Onderwerp: 10.15u PFO RO | afstemming vervolgprocedure Wilhelminastraat 3 (t Maathuis & Reggewoon)

Van: [REDACTED]
Verzonden: woensdag 7 januari 2026 08:17
Aan: [REDACTED]
Onderwerp: FW: RE: Herplant Wilhelminastraat

Wilhelminastraat - Wierden

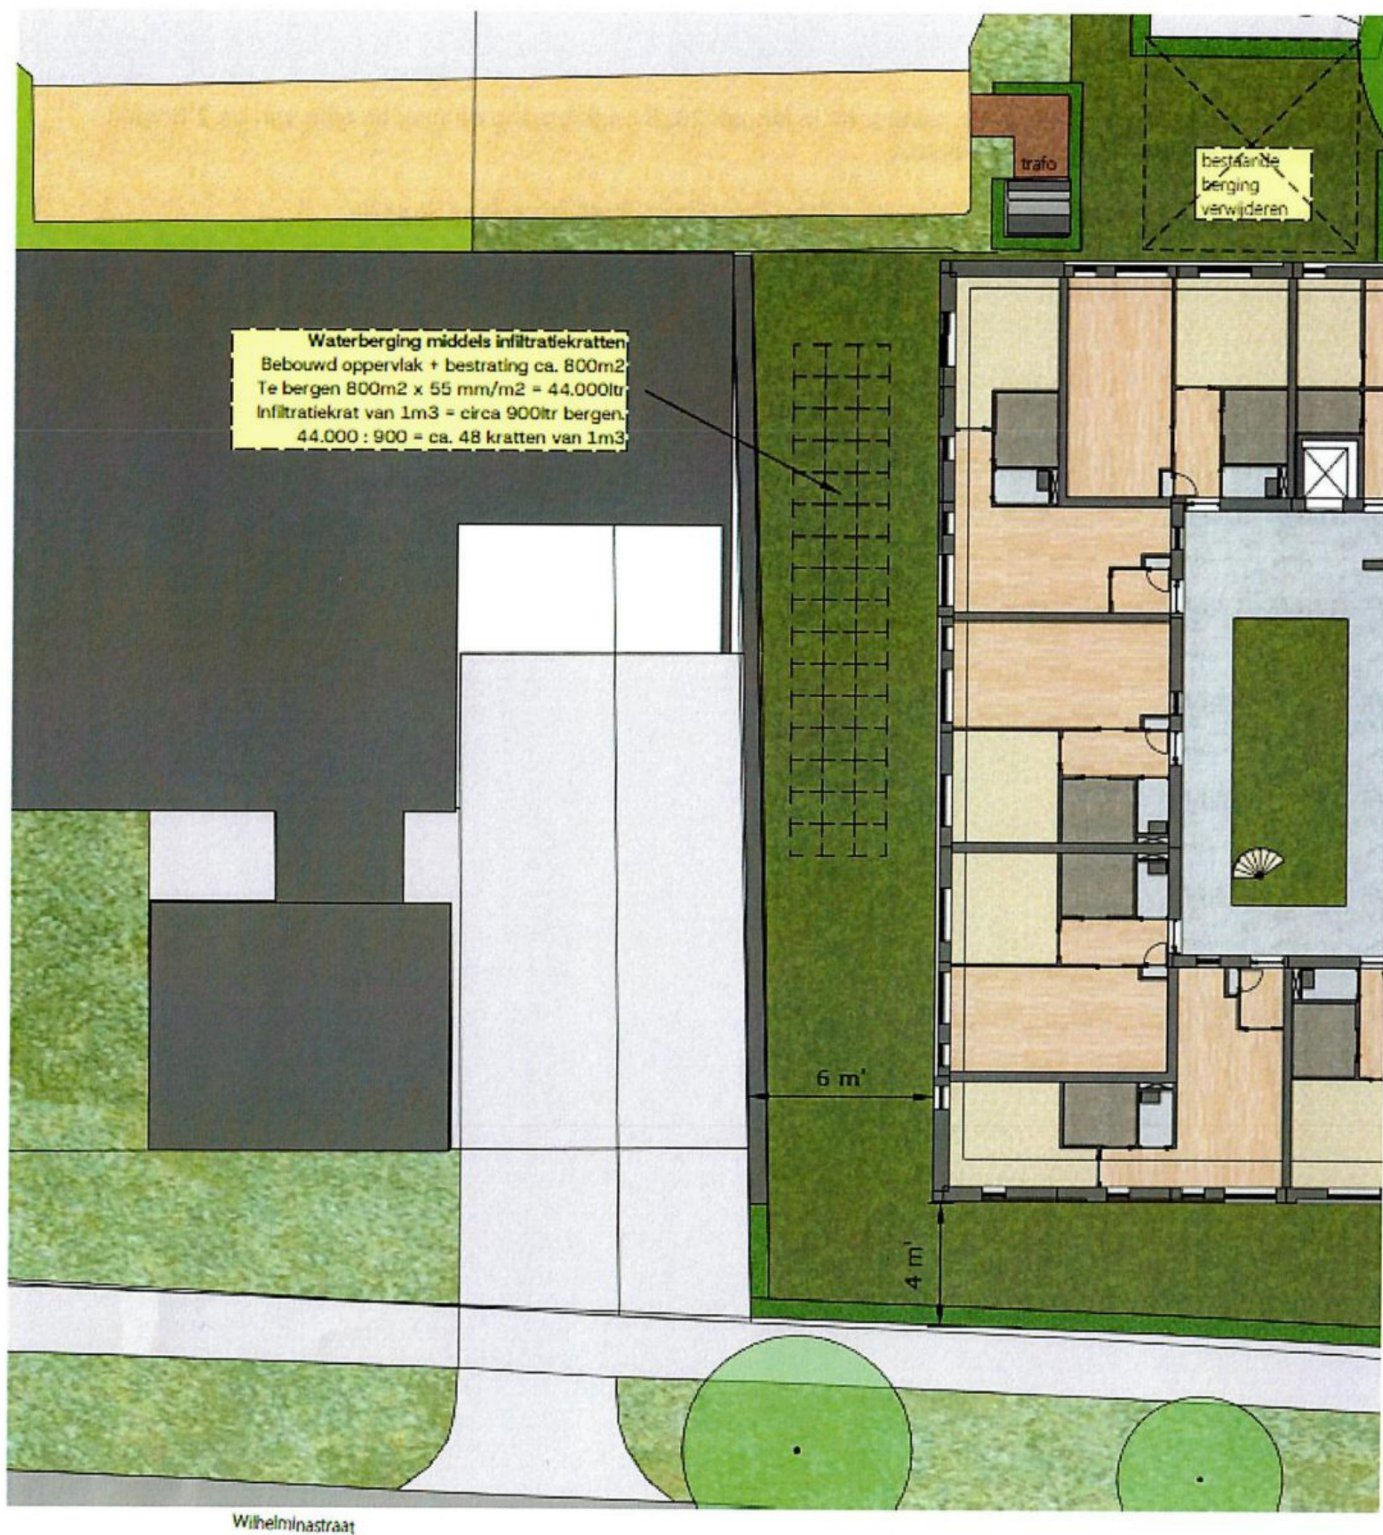
Omdat de bestaande kastanje ziek is, zal vervanging noodzakelijk zijn. Uit stedenbouwkundig oogpunt vinden we het daarbij van belang dat er een beeldbepalende boom teruggeplaatst wordt. Naar aanleiding van je onderstaande vraag heb ik [REDACTED], onze stedenbouwkundig adviseur en [REDACTED], onze groenbeheerder om advies gevraagd (zie onder).

Advies stedenbouw: de oorspronkelijke plek van de boom is beeldbepalend voor zowel de oude als de nieuwe situatie. Deze staat bij de achterkant van de Botterhof in het zicht vanaf de Wilhelminastraat en versterkt de verbinding met (de ingang aan die zijde van) de Botterhof. Tevens accentueert een boom op deze plek het pad naar de toegang tot het nieuwe complex; zowel vanaf de Wilhelminastraat als de Botterhof. Een goed zichtbare boom (1e grootte) met een groot boomkroonvolume biedt de mogelijkheid deze gewenste accentwerking te realiseren. Een bijkomstigheid is dat deze tevens bijdraagt aan gewenste schaduwwerking rondom deze ontwikkeling.

Advies groenbeheer: geen paardenkastanje i.v.m. de gevoeligheid voor de kastanjabloedingsziekte. De gewone vogelkers voldoet niet aan een 1e grootte boom die toegepast dient te worden (meer dan 15 meter). De Ulmus minor staat bekend om zijn gevoeligheid voor de iepenziekte. De zoete kers voldoet dan wel aan de grootte, maar is vrij gevoelig voor diverse aantastingen en wat mij betreft dus niet geschikt als toekomstboom. Een resistente soort (Ulmus hollandica 'Pioneer'), die vrij resistent blijkt te zijn, zou wel goed kunnen. De zomer en winterlinde zijn wat mij betreft akkoord.

Kijkend naar de locatie is een Gleditsia triacanthos 'Skyline' een mooie toekomstbestendige klimaatboom hier.

Tillia europaea 'Pallida' (koningslinde) is een mooie boom die voor de bijen een goede bijdrage heeft. Weliswaar kan deze wel in de toekomst overlast geven door de uitscheiding van luizen.

Minder luisgevoelige soort is de Tillia 'Greenspire'. Deze kan overigens ook wel overlast veroorzaken door luizen, maar wel in mindere mate.

Acer platanoides 'Emerald Queen' zou ook prima kunnen.

Nadeel en negatief advies van mijn kant uit zijn de prunusvarianten i.v.m. de vruchtdracht in combinatie met de bebouwing.

Verder is mijn advies voor een goede groeiplaats minimaal 10 m³ per boom. Normaliter is er 0,5 m³ per levensjaar de meest ideale groeiplaats. Dit is bijna nergens haalbaar.

Het plantgat zal dan tot 80- 100 cm diepte moeten worden voorzien van een goede bomengrond (Heicom).

Elke m³ meer is meegenomen. Is dit niet haalbaar in het plantvak dan kan dit met bomengranulaat gecompenseerd worden onder de verharding.

Ik heb even met mijn landschaps collega gespard. De prunus padus is een 2e grootte boom. De prunus avium (12 grootte met doorsnede tot 10-15 meter; huidige boom 1e grootte met doorsnede 14 meter) komt meer in de buurt van een vervangende beeldbepalende boom. Mooie esdoorn of linde (inheems) zou ook een oplossing kunnen zijn. Een plaatsing van de bomen boven de berging is geen probleem. Wel moet er rekening gehouden worden met ondergrondse groeiplaats.

De Ulmus minor staat bekend om zijn gevoeligheid voor de iepenziekte. Een resistente soort (Ulmus hollandica 'Pioneer') zou wel goed kunnen die vrij resistent blijkt te zijn.

De zoete kers voldoet dan wel aan de grootte, maar is vrij gevoelig voor diverse aantastingen en wat mij betreft dus niet geschikt als toekomstboom.
